GUTACHTEN

zum ergänzenden
Stilllegungsprojekt der
Kernanlage Diorit am Paul
Scherrer Institut

Februar 2026

Eidgenössisches Nuklearsicherheitsinspektorat ENSI
Inspection fédérale de la sécurité nucléaire IFSN
Ispettorato federale della sicurezza nucleare IFSN
Swiss Federal Nuclear Safety Inspectorate ENSI

Abbildung 5: Grundriss des ersten Untergeschosses des Gebäudes ODRA mit Perimeter

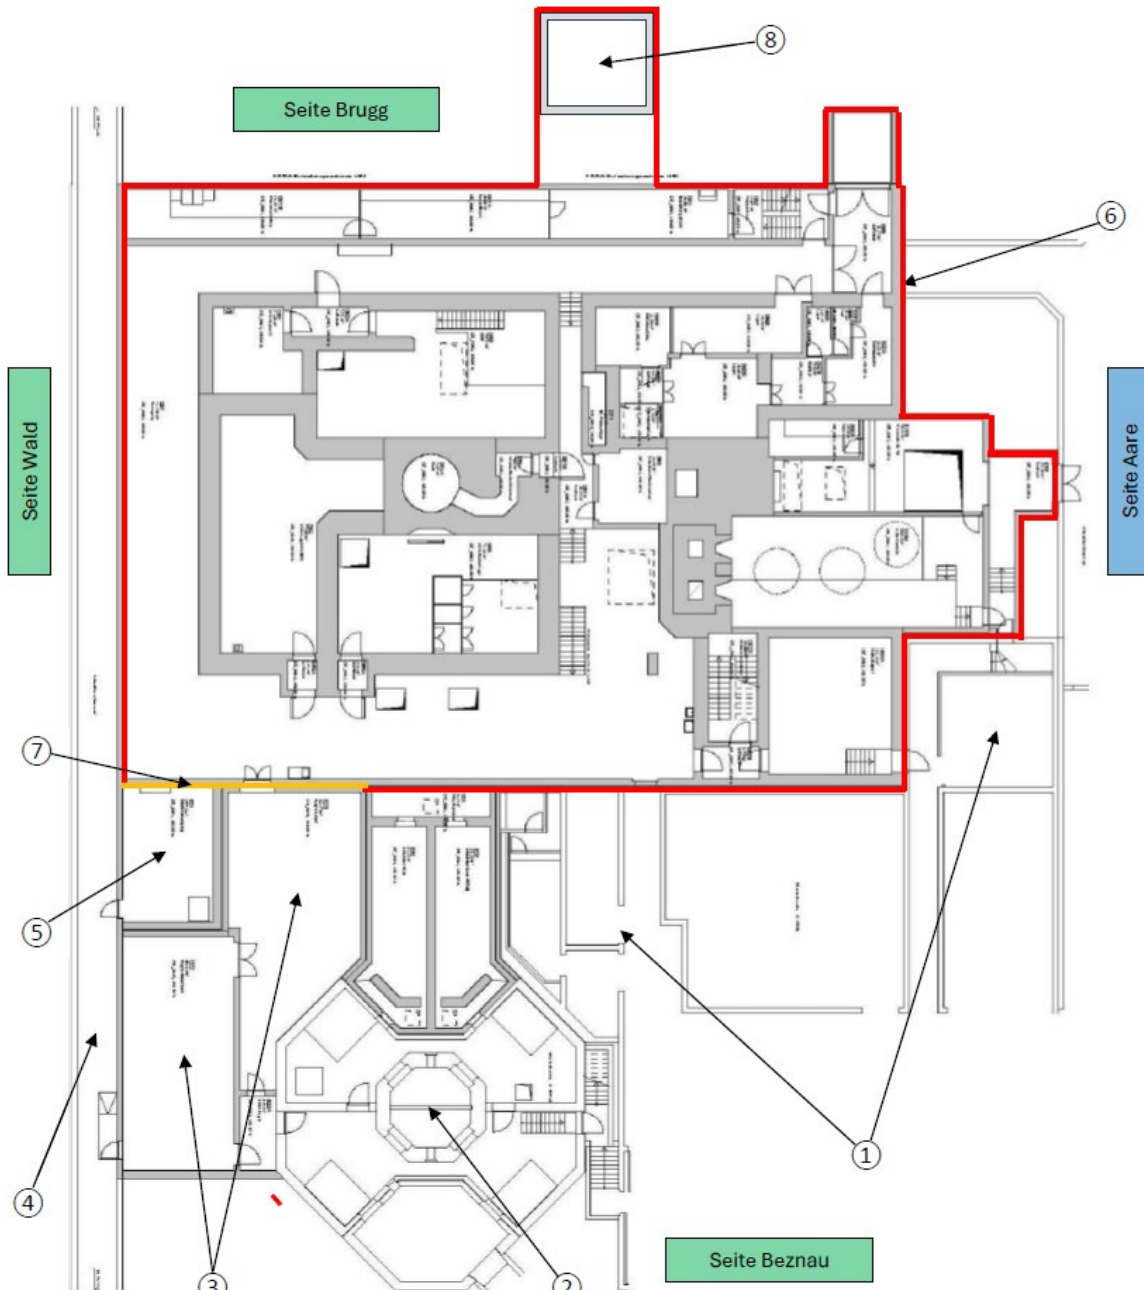
Das ENSI akzeptiert die Festlegung des Perimeters des Rückbaus wie in Abbildung 5 i. V. m. Abbildung 6 zzgl. des Rückbaus des Deponieplatzes. Der Perimeter muss jedoch vor Beginn der Massnahmen des ergänzenden Stilllegungsprojektes eindeutig feststehen. Der Perimeter ist in den Anträgen der Freigaben der Rückbauphasen 5, 6 und 7 zu berücksichtigen.

Der freizugebende Perimeter des Rückbaus ist vor Beginn der Massnahmen des ergänzenden Stilllegungsprojektes eindeutig festzulegen und dem ENSI mit dem Antrag auf Freigabe der Stilllegungsphase 5 einzureichen.
